**実用発電用原子炉の安全性向上評価届出に  
係る改善事項に対する取組み状況について**  
**(玄海3号機第2回及び川内1号機第4回 安全性向上評価届出時点)**

2021年 7月 19日

九州電力株式会社

## ● 安全性向上評価に係る改善事項に対する取組み方針

## ●川内1号機第4回届出書における確率論的地震ハザードの再評価

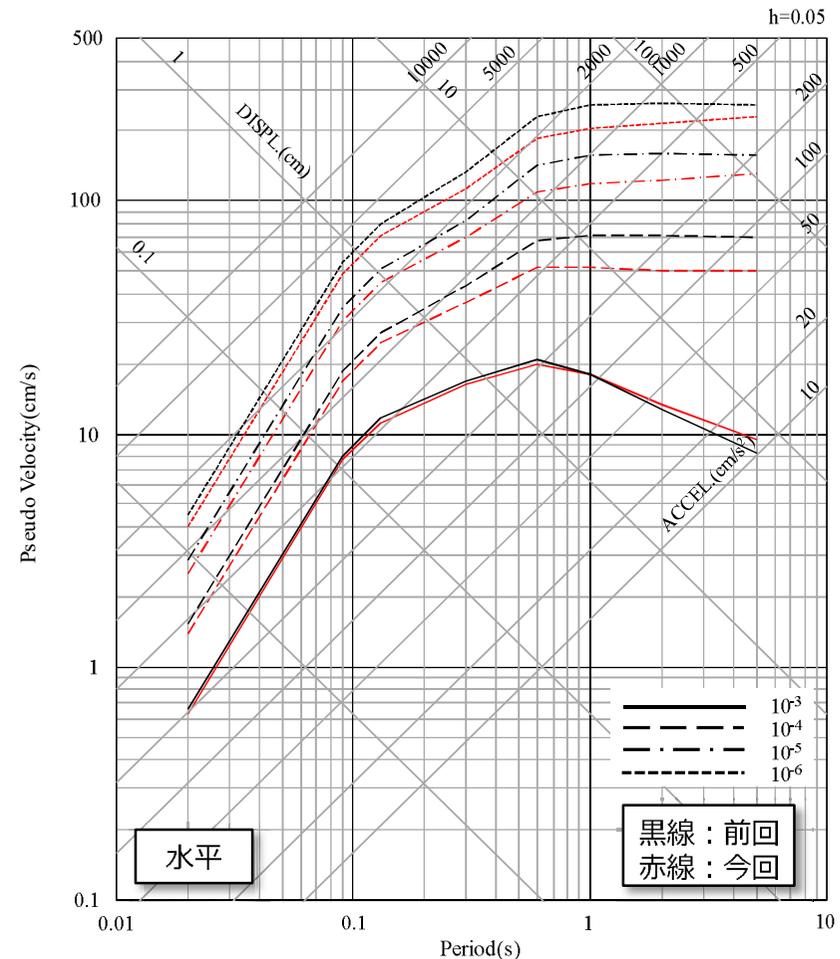
改善事項	【改善が必要なその他の事項 (2)-No.4】 (第3章) 内部事象及び外部事象に係る評価について、結果だけでなく、プロセス等の詳細も記載する。
改善計画	1) 特定重大事故等対処施設 (以下、「特重施設」という) の設置後の届出時に実施するPRA に併せて、最新の解析手法を採用したハザード解析を実施する。この場合、その手法の妥当性について併せて記載する。 2) 設置変更許可で対象外とした内部事象及び外部事象も含めた評価を、SSG -25 に基づく評価時に実施する。

- 特重施設の設置後の届出時に実施するPRAに併せて、より現実的なハザードを設定するため、確率論的地震ハザードの再評価を実施した。

- 確率論的地震ハザード評価については、より現実的なハザードを設定するため、前回評価(第1回届出)に対して、震源モデルや地震動伝ばモデルに関する不確かさをロジックツリーの分岐に追加した。
- 年超過確率ごとの一様ハザードスペクトルは前回評価(第1回届出)に対して低減する傾向。

ロジックツリーの分岐に考慮した不確かさの例  
(甌断層帯甌区間による地震)

モデル	ロジックツリーの分岐に考慮した不確かさ
震源モデル	・ 基本モデル(L40.9km, 傾斜角90度)
	・ 不確かさ考慮モデル(L40.9km, 傾斜角60度)
	・ 不確かさ考慮モデル(L43.0km, 傾斜角90度)
	・ F-A断層, F-B断層の個別活動(L18.3km, 14.9km), 傾斜角90度
	・ F-A断層, F-B断層の個別活動(L18.3km, 14.9km), 傾斜角60度
地震動伝ばモデル	・ Noda et al. (2002)による距離減衰式
	・ 断層モデルを用いた手法による地震動評価

「主蒸気管破断」解析結果（熱流束）

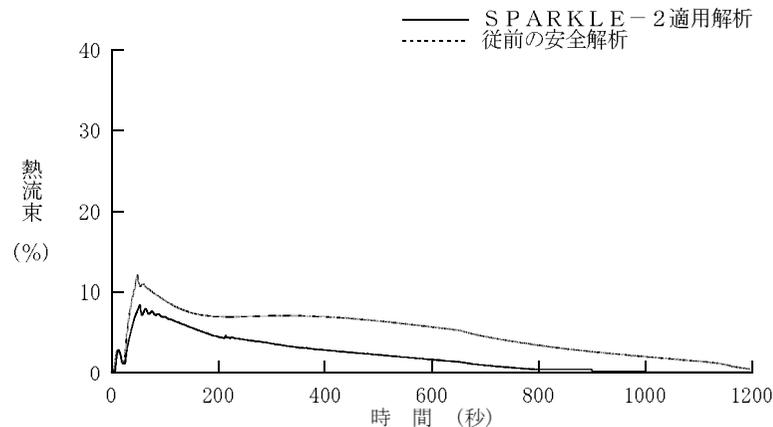
改善事項	【改善が必要なその他の事項 (2)-No.5】 (第3章) 決定論的安全評価について、結論だけでなく、プロセス等の詳細も記載する。
改善計画	不確かさを考慮した最適評価 (BEPU) 手法を含めた最新の評価手法の調査を継続し、決定論的安全評価への適用を検討していく。

- 不確かさを考慮した最適評価(BEPU)手法については、(一社)日本原子力学会において「統計的安全評価の実施基準」(AESJ-SC-S001:2008)の改定作業が進められているところであり、改定内容等を踏まえ、当社の決定論的安全評価への適用を引続き検討する。
- 設計基準事故における現実的な挙動の把握
  - ・炉心損傷防止に関する重大事故等対策の有効性評価に適用しているSPARKLE-2※<sup>1</sup>は、最適評価が可能な解析コードであり、このSPARKLE-2を設計基準事故に適用し、より現実的な挙動を確認した。
  - ・SPARKLE-2の解析結果は、従前の安全解析結果と比べ大きく緩和されており、判断基準に対し更なる余裕を有することが確認できた。

- ⇒出力(熱流束)が従前の安全解析に比べて低下(熱流束最大:約12%↓約8%)
- ⇒従前の安全解析は局所沸騰が生じていたが、DNBR相関式の違いよりも主にSPARKLE-2※<sup>1</sup>を用いることによる効果により、**局所沸騰が生じなかった**
